## Servicemeddelande

204

Eluppvärmda framstolar

## Nya stolvärme-element

8500016A

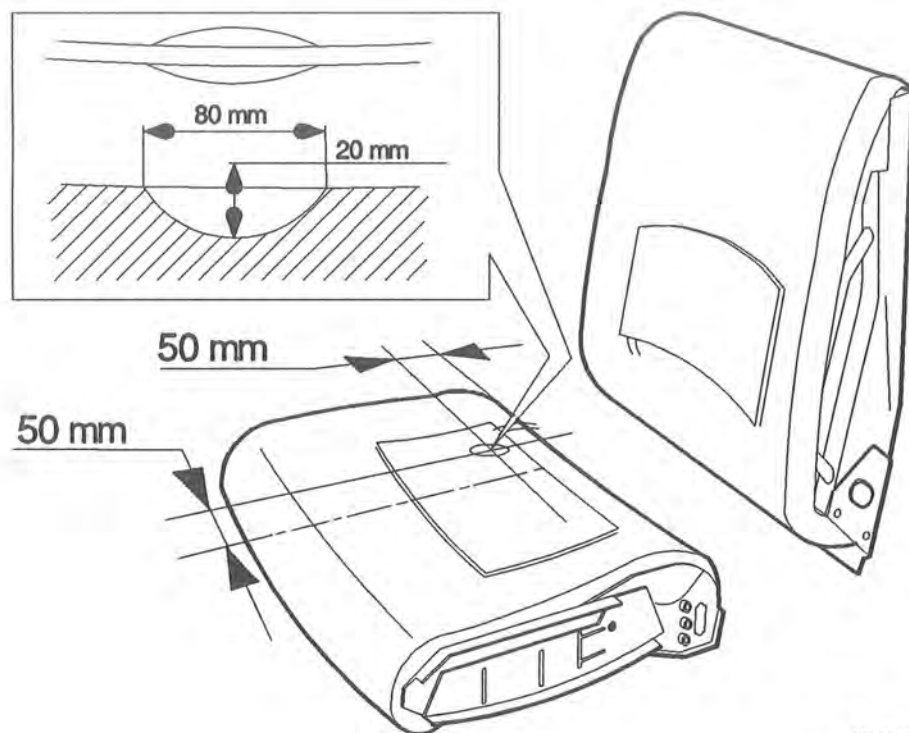
### Modifiering av stolsdynor på bilar av årsmodell 1991 och äldre

Nya stolsdynor är i produktion försedda med urtag i skumplasten för termostaten.

Bilar av årsmodell 1991 och äldre saknar urtag för termostaten i stolsitsen, och därför måste ett urtag göras i skumplasten för den nya typen av termostat. Använd exempelvis ett rakblad till att skära ut urtaget i skumplasten.

Bilden nedan visar mått och hur urtaget ska se ut :
